Von: Leonie Gruber <leonie.gruber@ericsson.com>
Gesendet: Mittwoch, 6. Dezember 2023 09:12
An: Keßler, Sina
Cc: Heike Peckelhoff A
Betreff: AW: Vollständigkeit/ Stellungnahme Repowering Hausenstatt, Hallschlag
Kreis Vulkaneifel, RLP

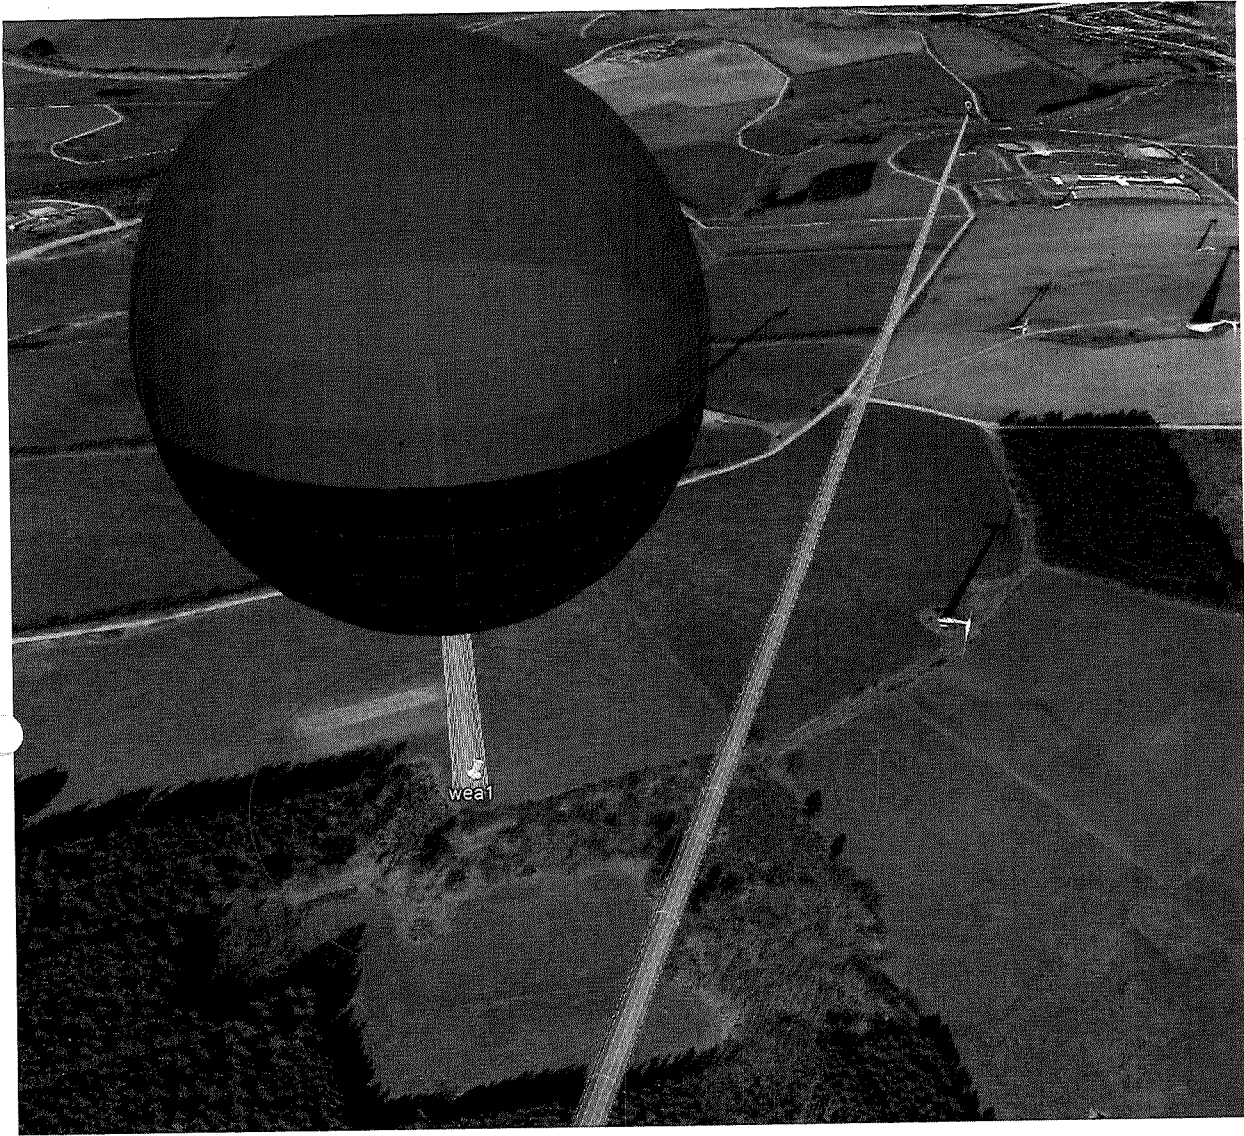
Der Verlauf der vorhandenen Richtfunkstrecke(n) ist im Folgenden zu entnehmen.

Um die direkte Sichtline ist ein Radius von mindestens **+/- 25m** freizuhalten.
Diese Stellungnahme gilt für Richtfunkverbindungen des Ericsson - Netzes und für Richtfunkverbindungen des Netzes der

Die WEA 1 hält diesen Abstand nicht ein, eine genauere Betrachtung zeigt allerdings, dass die erste Fresnelzone der
Richtfunkstrecke nicht berührt wird und somit keine Störung zu erwarten ist.

In dem Bild ist die erste Fresnelzone in Orange rechts neben der WEA eingezeichnet:

Die Firma Ericsson hat bezüglich des Standortes Ihrer Windkraftanlage(n) keine Einwände.
Diese Stellungnahme gilt für Richtfunkverbindungen des Ericsson – Netzes und für Richtfunkverbindungen des Netzes der Deutschen Telekom.
